Deel <b>P 400</b>	Groep <b>43</b>
Betreft <b>uit de versn. springen</b>	NO. <b>NL418</b>
	Datum <b>890411</b>

## Service Bulletin

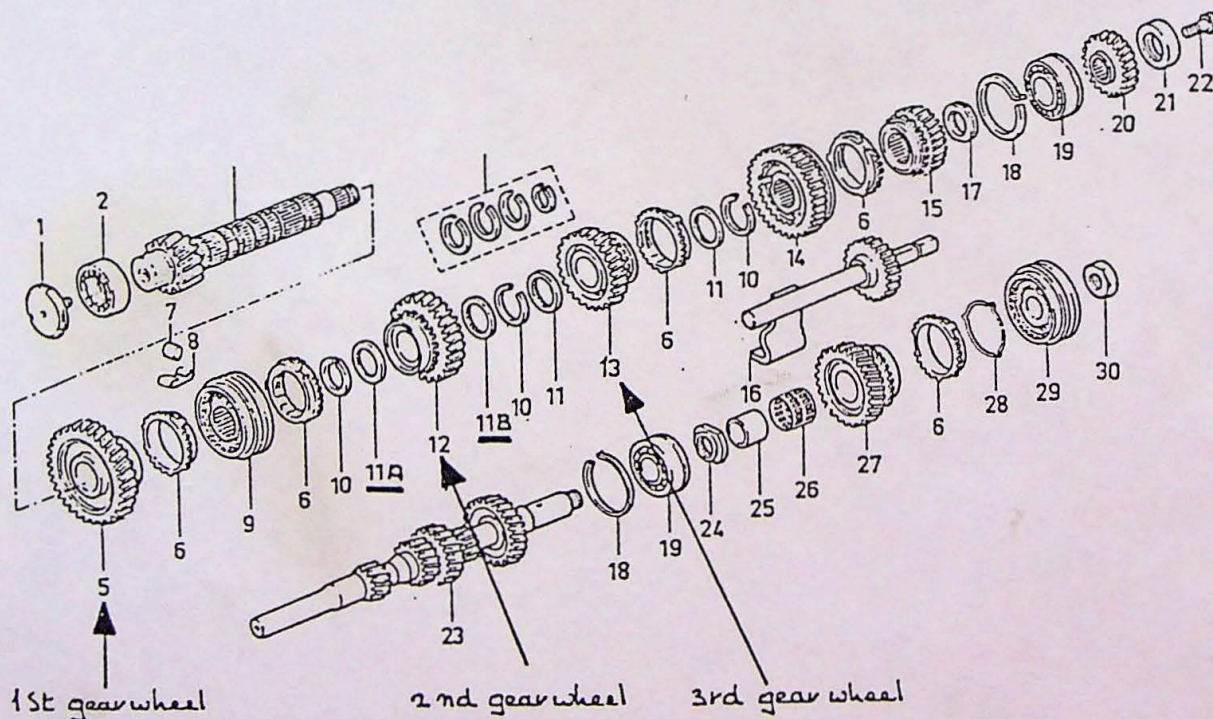
Een mogelijke oorzaak van het uit de 2e versnelling springen, kan zijn een verkeerde montage van de afstandsringen welke aan beide zijden van het 2e versnellingsstandwiel gemonteerd zijn. Deze klacht kan opgelost worden door de betreffende ringen te wisselen.

De juiste positie van de ringen wordt aangegeven in onderstaande tekening.

Positie 11a ring met dikte 1,5mm ond.nr. 3342755-0

Positie 11b ring met dikte 2,5mm ond.nr. 3344183-3
